N/Réf. : WSL30015_704_PUN WOLUWE-SAINT-LAMBERT. Rue Vandenhoven - Grange aux
Gest. : MB Dîmes (= 't Hof van Brussel site classé)
V/Réf. : 2278-0011/05/2022-561PR PERMIS UNIQUE : Aménagement de la zone naturelle «Grange aux
Corr: Amandine MARINX Dîmes» et régularisation de l'installation de bulles à verres enterrées
NOVA : 18/PFU/1866276 dans le parc

Avis conforme de la CRMS

Plan des réaménagements projetés. Image extraite du dossier de demande.

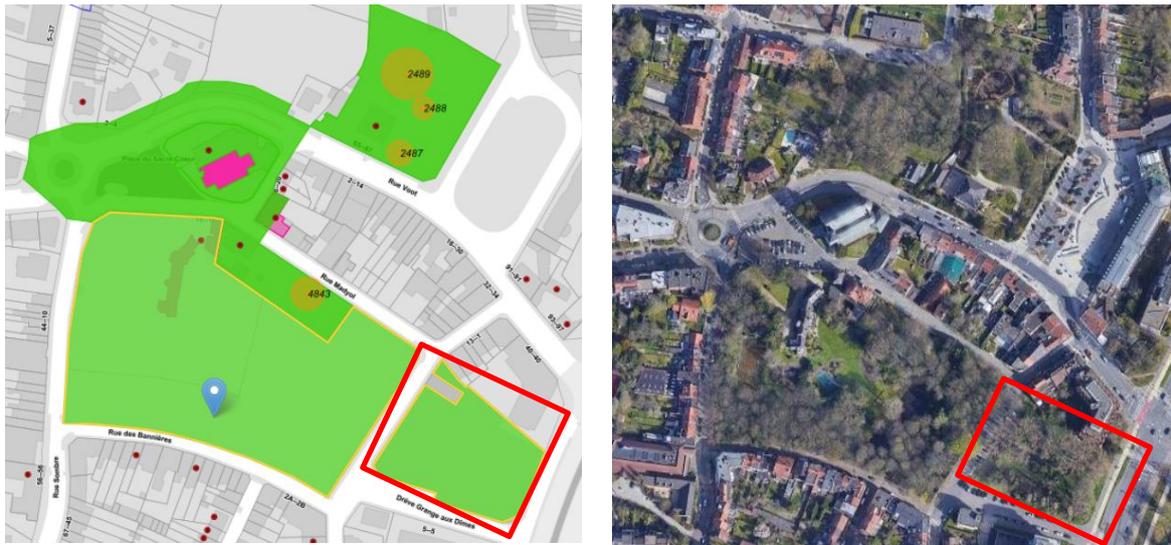
La CRMS ne s'oppose pas, pour raison sécuritaire, à l'abattage des arbres en mauvais état sanitaire. Elle note cependant que l'étude phytosanitaire fait état de 31 arbres à abattre dont 7 arbres morts, or la demande porte sur 24 arbres à abattre et aucune information n'oriente sur le maintien, ou non, des arbres morts sur pied.

Dans l'attente d'un tel master plan/plan directeur, la CRMS peut accepter que l'on pérennise les cheminements et les entrées du site, mais demande que cela s'organise de la manière la plus légère possible. Elle demande de se limiter aux abattages nécessaires et de renoncer à tout autre nouvel aménagement structurel. Par ailleurs, la CRMS n'est pas favorable à la régularisation des bulles à verre, en zone de parc et site classé et souhaite leur déplacement en dehors de cette zone comme, en voirie, au niveau de la « Drève Grange aux Dîmes » là où se trouvent déjà des places de parking.
